SS 189 e SS 121

ITINERARIO PALERMO - AGRIGENTO

Lavori di ammodernamento del tratto Palermo - Lercara Friddi, lotto funzionale dal km 14,4 (km 0,0 del lotto 2) compreso il tratto di raccordo della rotatoria Bolognetta, al km 48,0 (km 33,6 del lotto 2 - svincolo Manganaro incluso), compresi i raccordi con le attuali S.S. n. 189 e S.S. n. 121

Report riepilogativo delle Modifiche Tecniche inserite in PV1

MODIFICA TECNICA

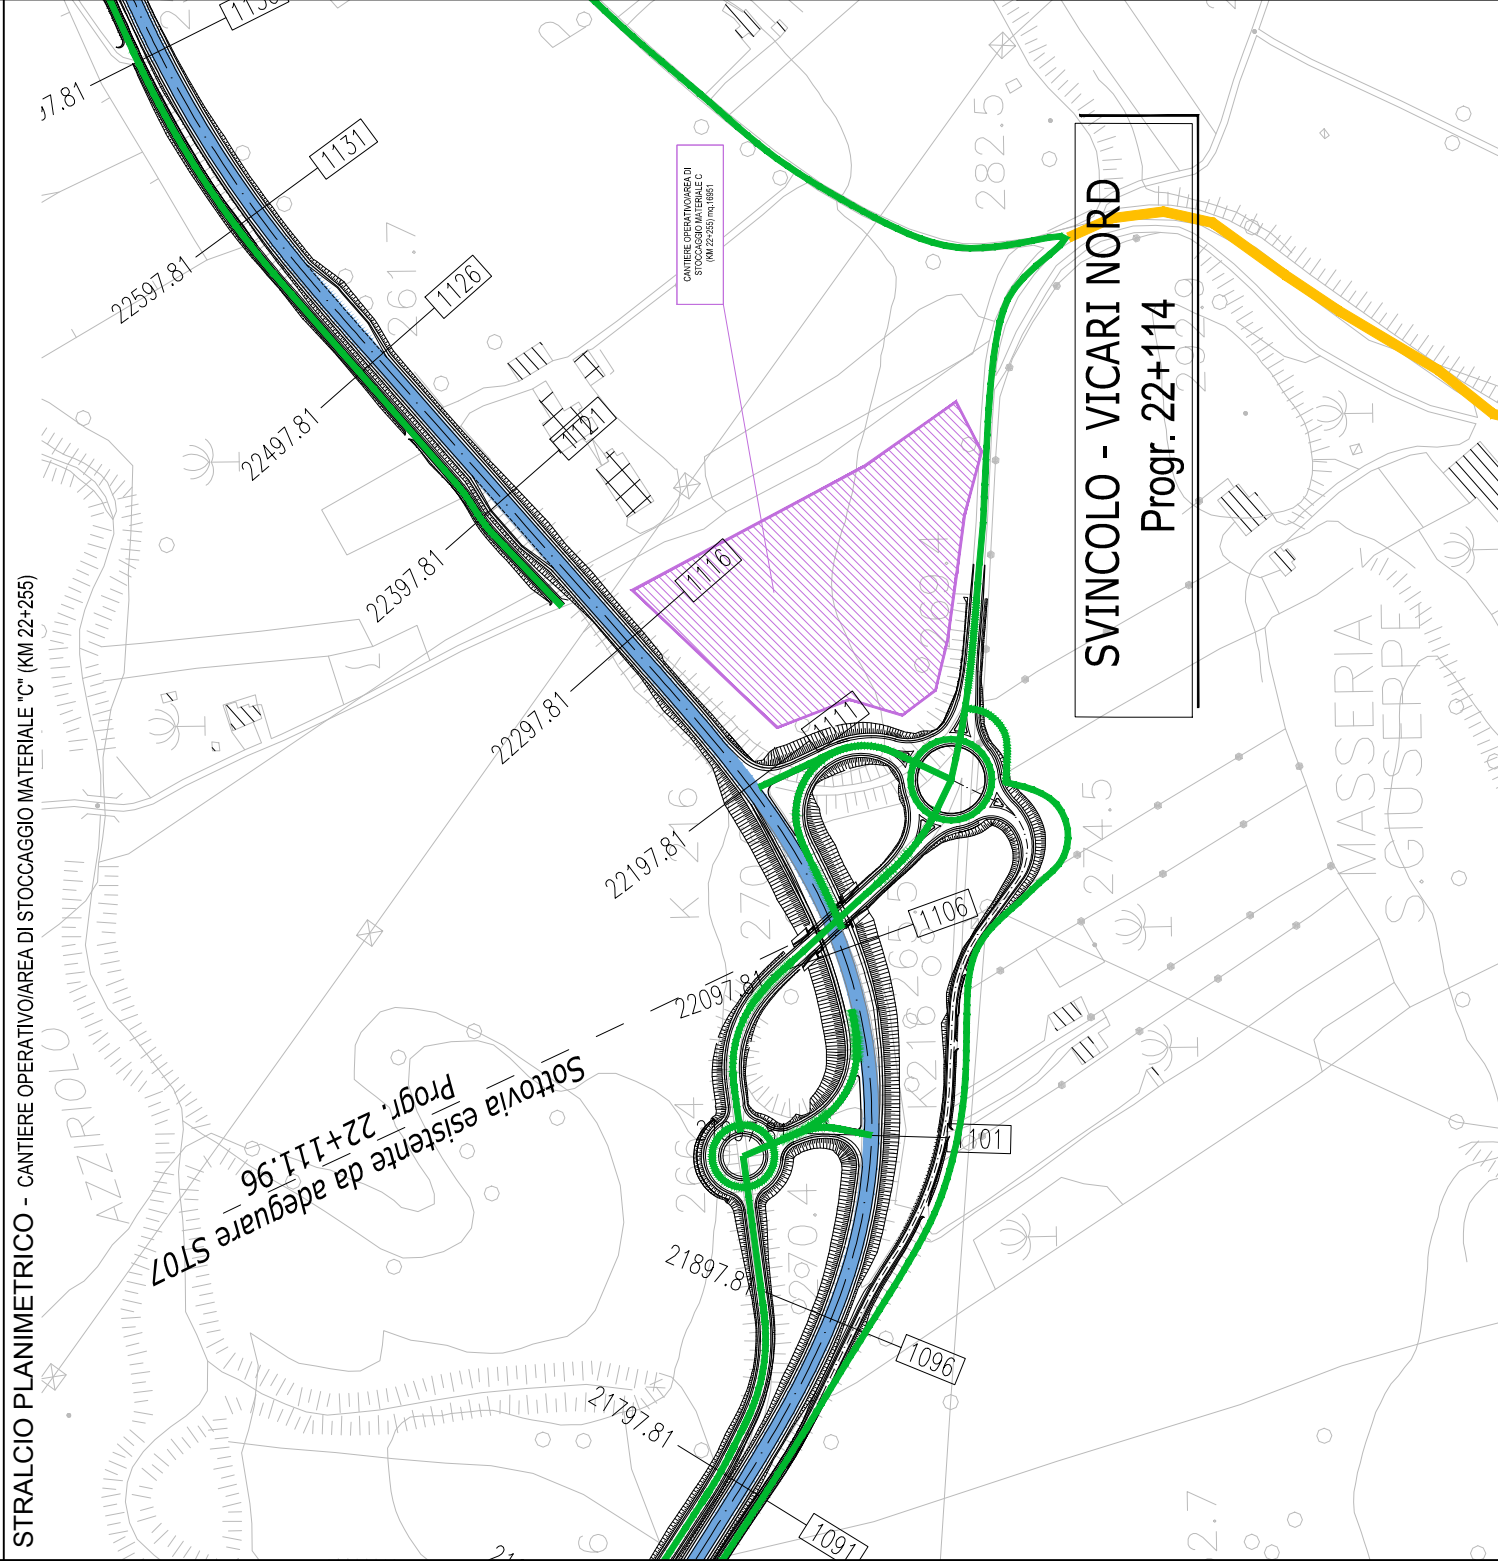
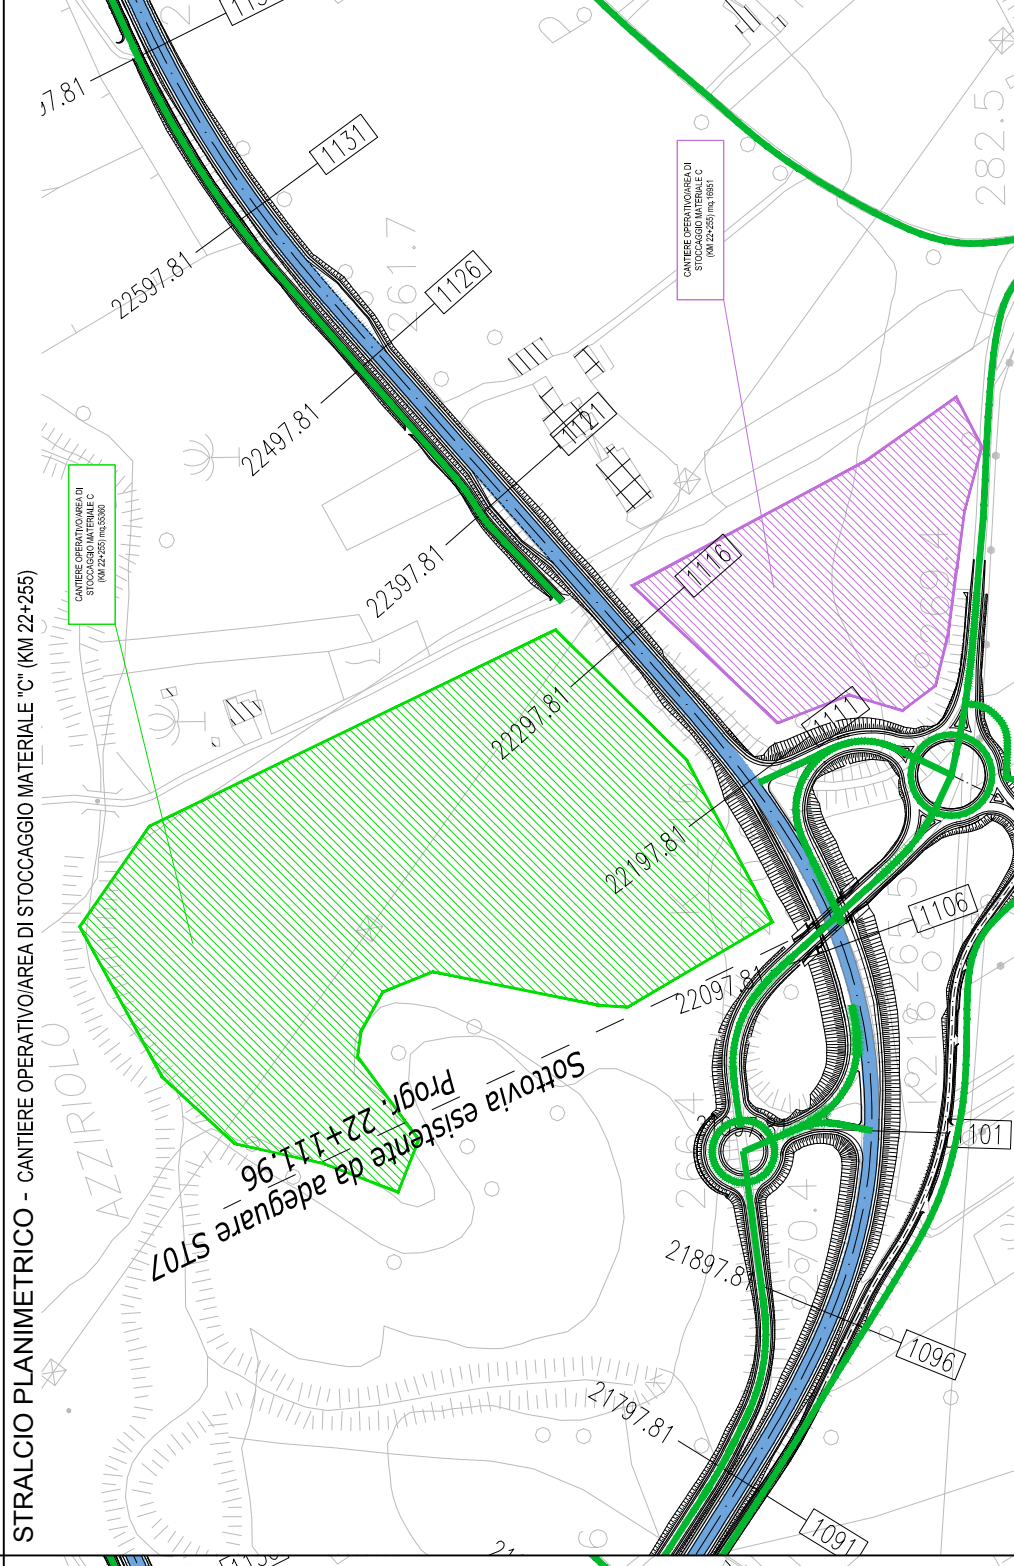
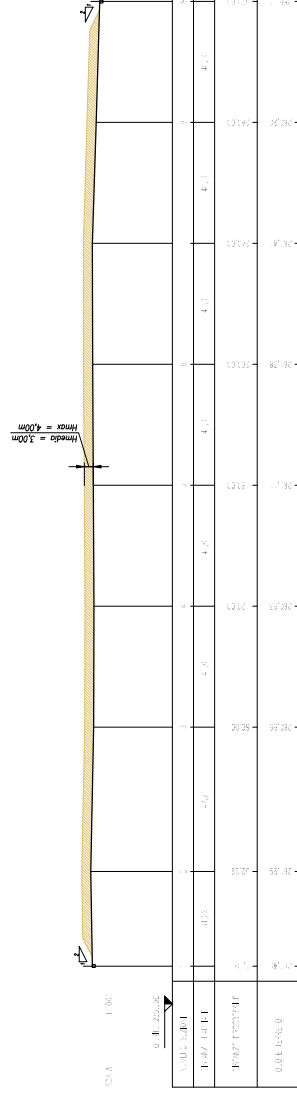
OGGETTO: In corso d'opera, a seguito di occorrenze imprevedibili ed imprevedibili, parte dei siti di conferimento finali non sono risultati utilizzabili nei tempi previsti e pertanto il Contraente Generale si è attivato per la predisposizione di una variante al piano di gestione delle materie di P.E., al fine di individuare progettualmente nuovi siti necessari all'esecuzione dei lavori compatibilmente con le nuove tempistiche esecutive degli stessi (sito di Roccapalumba).

Nel transitorio, al fine di permettere il prosieguo senza rallentamenti dei lavori in attesa del compimento dell'iter procedurale approvativo della variante sopra richiamata, il C.G. ha individuato una soluzione che prevede l'ampliamento delle aree di deposito temporaneo, in attesa di utilizzo, già individuate in progetto esecutivo.

MODIFICA TECNICA

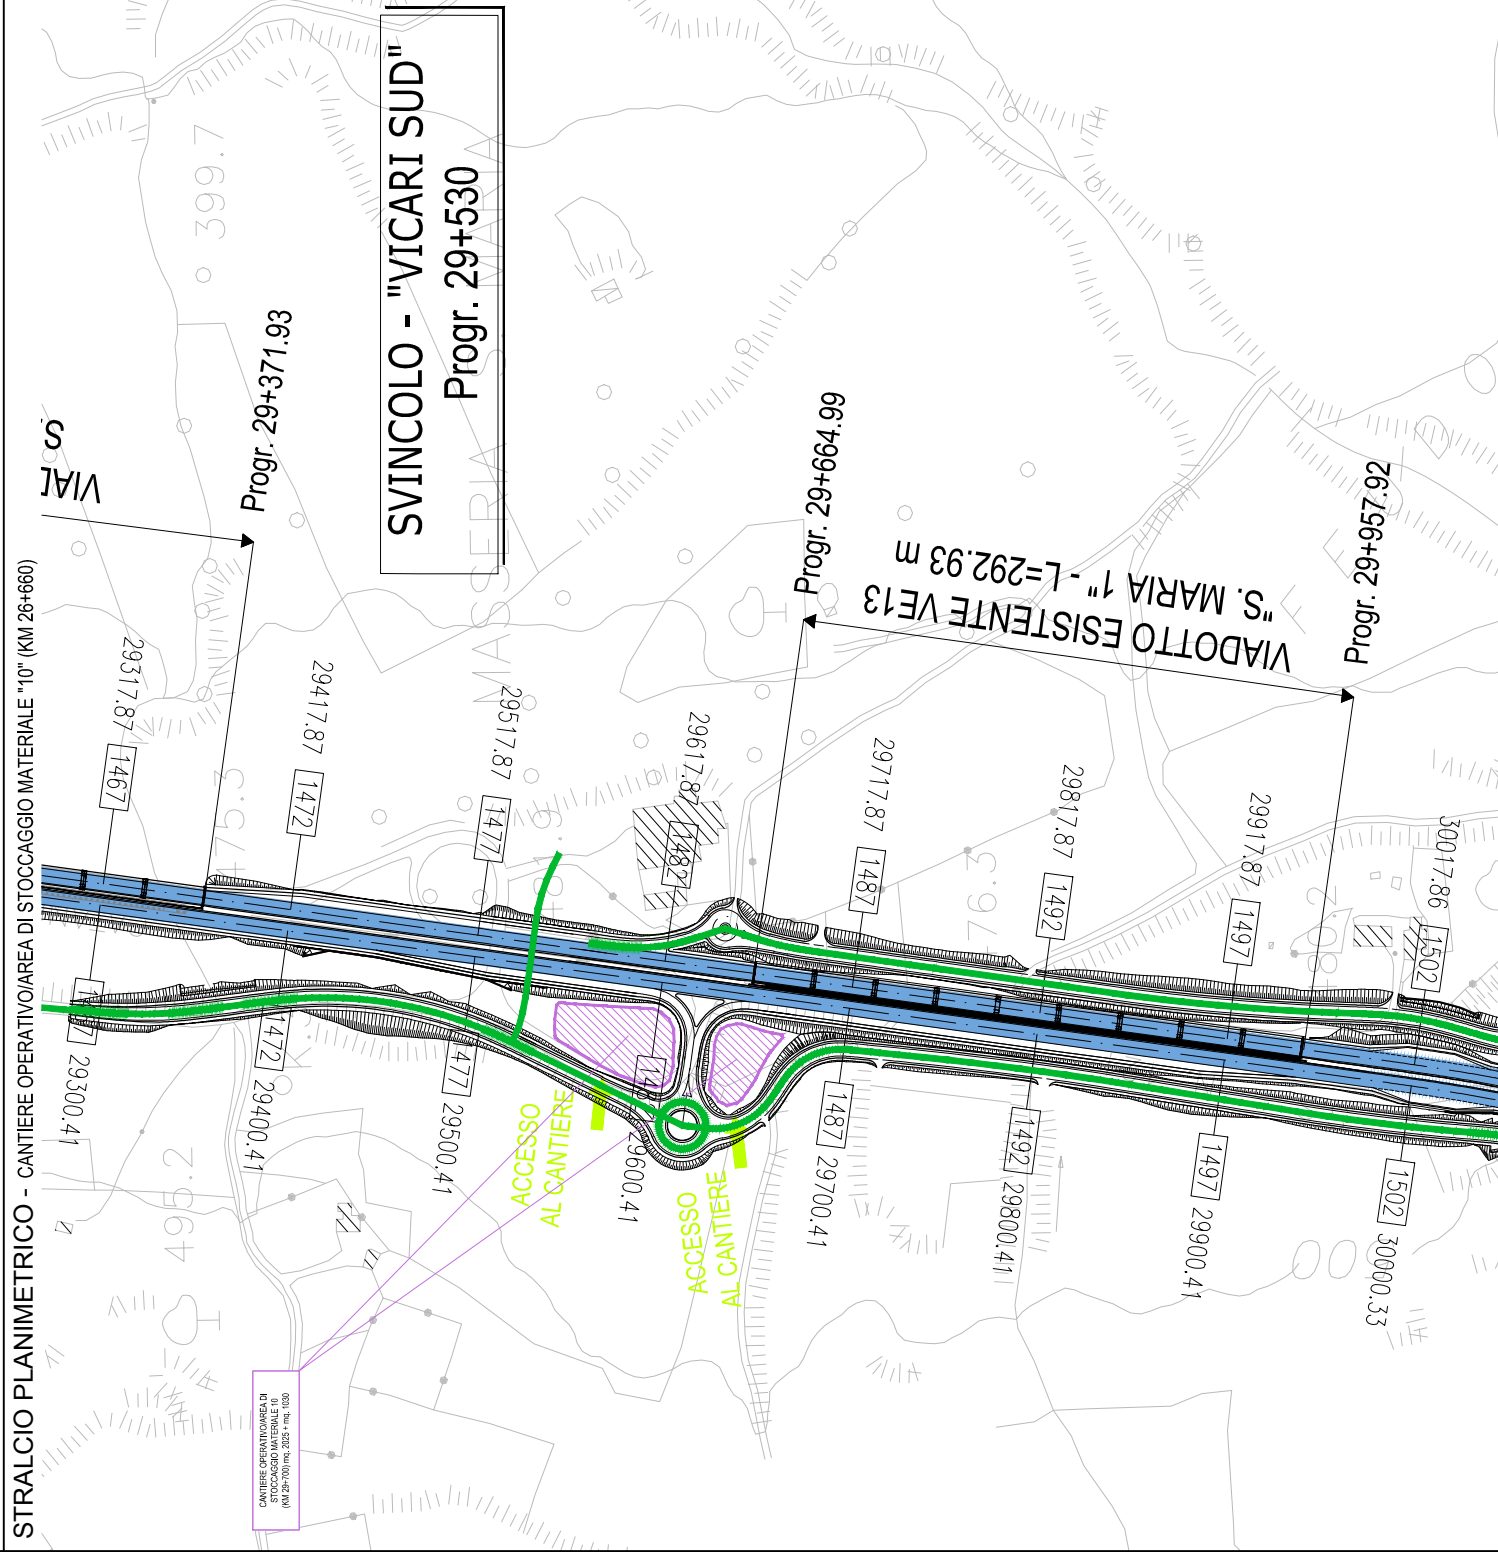
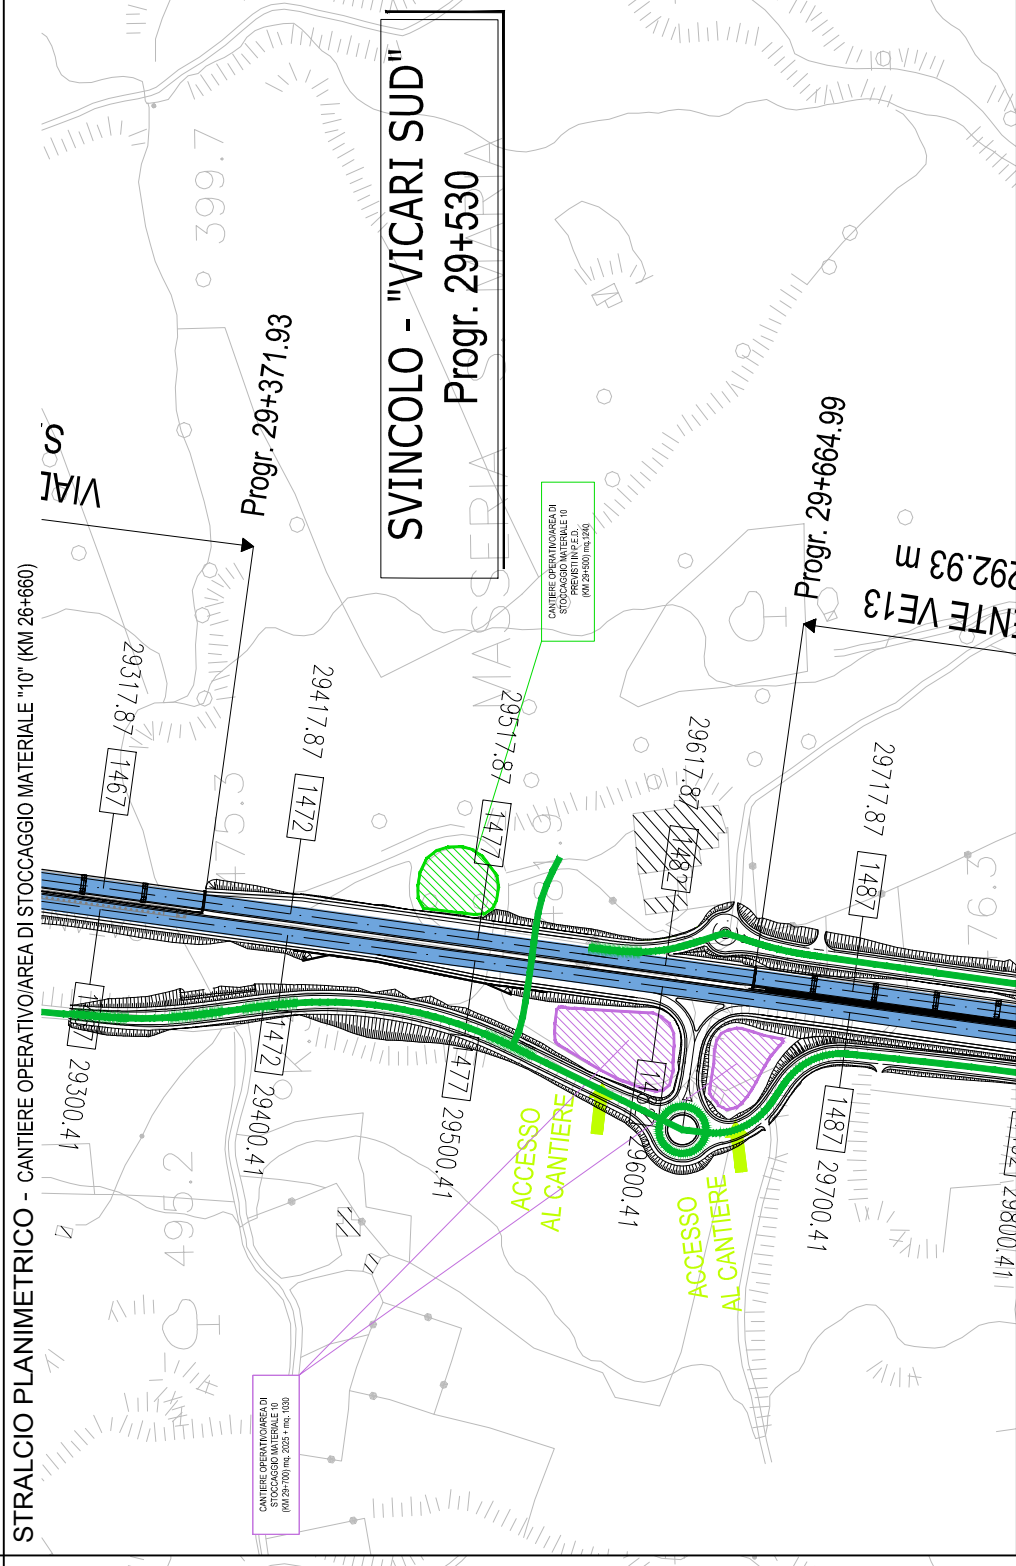
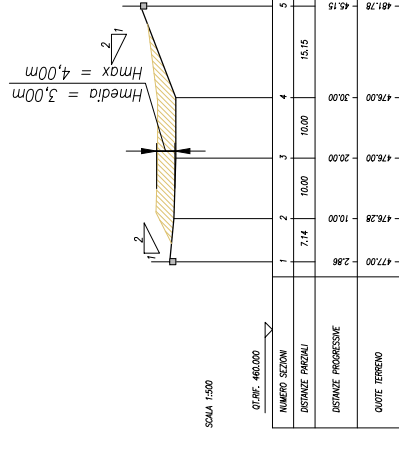
OGGETTO: In corso d'opera, a seguito di occorrenze imprevedibili ed imprevedibili, parte dei siti di conferimento finali non sono risultati utilizzabili nei tempi previsti e pertanto il Contraente Generale si è attivato per la predisposizione di una variante al piano di gestione delle materie di P.E., al fine di individuare progettualmente nuovi siti necessari all'esecuzione dei lavori compatibilmente con le nuove tempistiche esecutive degli stessi (sito di Roccapalumba).

Nel transitorio, al fine di permettere il prosieguo senza rallentamenti dei lavori in attesa del compimento dell'iter procedurale approvativo della variante sopra richiamata, il C.G. ha individuato una soluzione che prevede l'ampliamento delle aree di deposito temporaneo, in attesa di utilizzo, già individuate in progetto esecutivo.

MODIFICA TECNICA

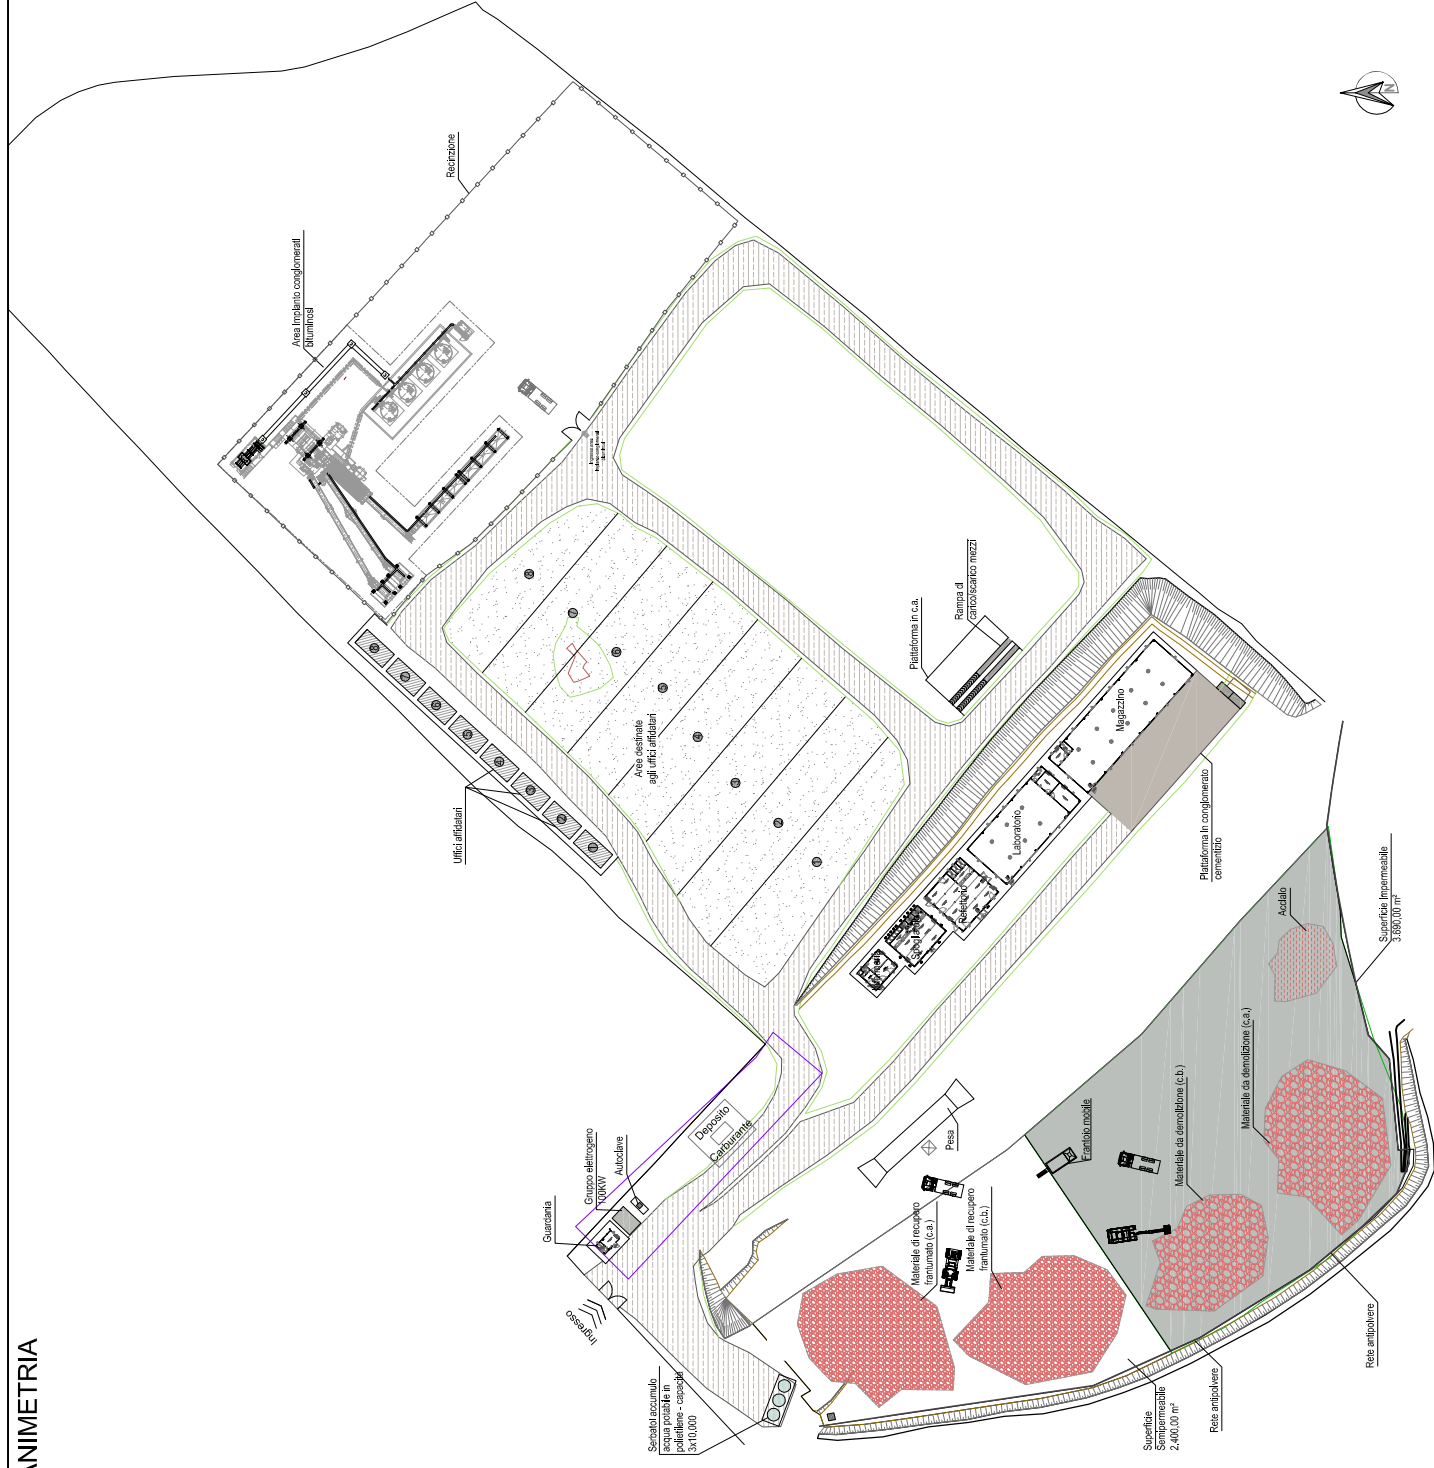
Con la modifica tecnica n. 76, il Contraente Generale ha proposto una variazione al piano di cantierizzazione del Progetto Esecutivo, relativamente all'area di cantiere puntuale denominata "Impianto di betonaggio + Platea di recupero demolizioni calcestruzzi e conglomerati bituminosi 3 (km 17+800)".

La modifica in questione consiste nell'installazione, nell'area di cantiere sopra individuata, di un impianto per la produzione di conglomerati bituminosi in luogo dell'impianto di confezionamento di conglomerati cementizi, previsto negli elaborati di cantierizzazione del Progetto Definitivo approvato dal CIPE, e presentato in C.d.S., nonché del Progetto Esecutivo approvato da ANAS.

La modifica, di carattere migliorativo, discende da considerazioni di carattere logistico, tecnico ed ambientale. L'utilizzo di un impianto di conglomerati bituminosi, posizionato in un'area interna e baricentrica rispetto al cantiere considerato nel suo intero sviluppo lineare di ca. 34 km, in luogo di impianti esterni allo stesso cantiere, consente di ottimizzare in riduzione i trasporti di materia prodotta, con conseguenti benefici in termini di:
